Aktenzeichen: 023.121

Neubau eines Doppelhauses mit Carport und Garage, Flst. 164/1, Schulstraße 8/2, Auenstein

Beschlussvorschlag

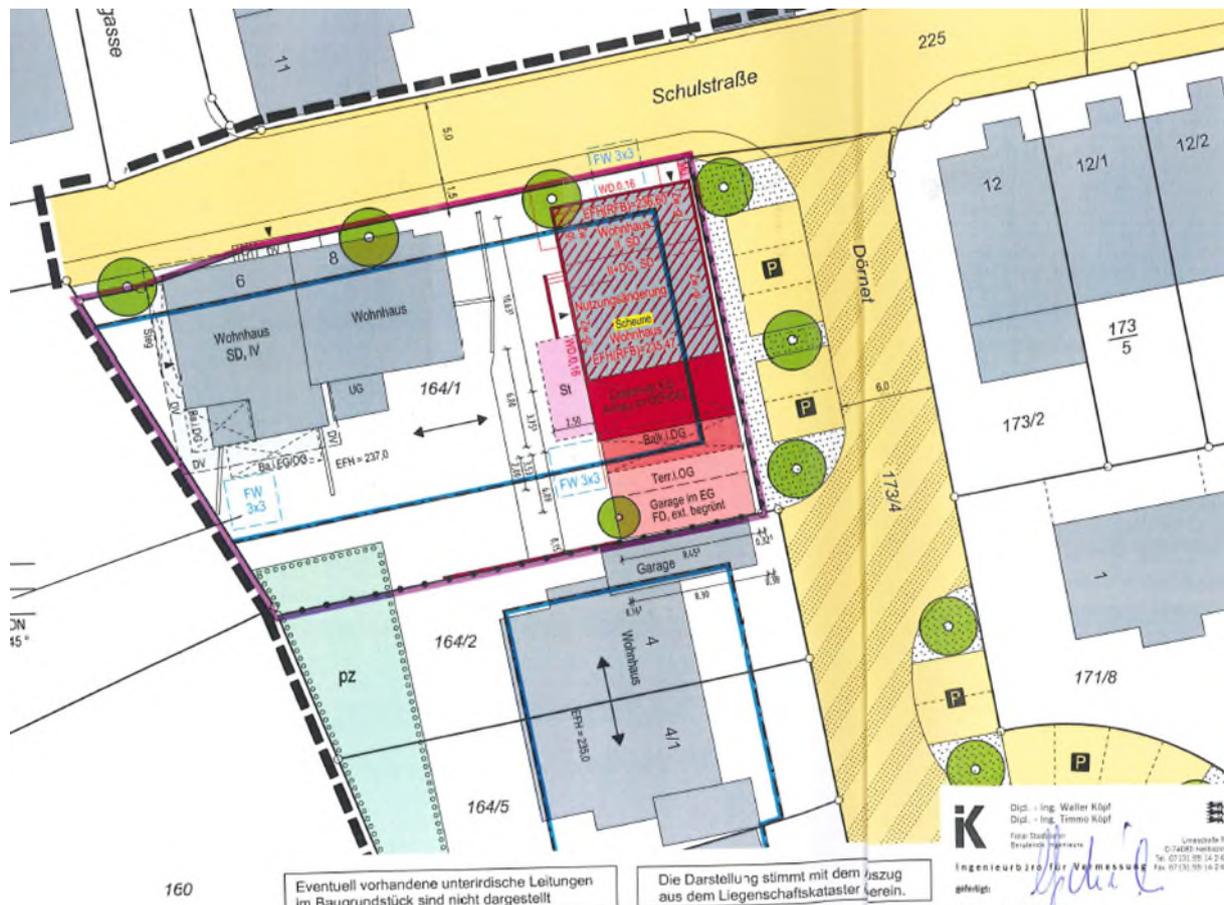
Der Bauherr beantragt die Nutzungsänderung einer Scheune zu Wohnzwecken. Die Scheune hat die Abmessungen 8,27 x 10,30. Die Traufhöhe beträgt ca. 3,00 m. Das Bestandsgebäude überschreitet das festgesetzte Baufenster in nördlicher Richtung um ca. 1,00 m und in östlicher Richtung um ca. 2,00 m.

Der Geplante Um- oder Neubau orientiert sich an diesen Abmessungen. Er überschreitet jedoch mit dem Hauptbaukörper das festgesetzte Baufenster in südlicher Richtung um ca. 8,25 m² in OG und DG. Balkon und Terrasse liegen ebenfalls außerhalb des Baufensters. Weiterhin soll das Gebäude um ca. 1,60 m aufgestockt werden. Die zulässige Trauf- und Firsthöhe wird jedoch nicht überschritten.

Abschließend bleibt noch festzustellen, dass Carport und Garage ebenfalls das Baufenster überschreiten. Hierfür sieht der Bebauungsplan jedoch die Möglichkeit einer Ausnahme vor, §31 Abs. 1 BauGB.

Unter Abwägung aller Umstände können die Tatbestandsvoraussetzungen des § 31 Abs. 2 BauGB bejaht werden.

Da sowohl die Voraussetzungen einer Ausnahme (§31 Abs. 1 BauGB), als auch die Voraussetzungen einer Befreiung (§31 Abs. 2 BauGB) vorliegen, kann nach Meinung der Gemeindeverwaltung das gemeindliche Einvernehmen zum vorliegenden Bauvorhaben erteilt werden.
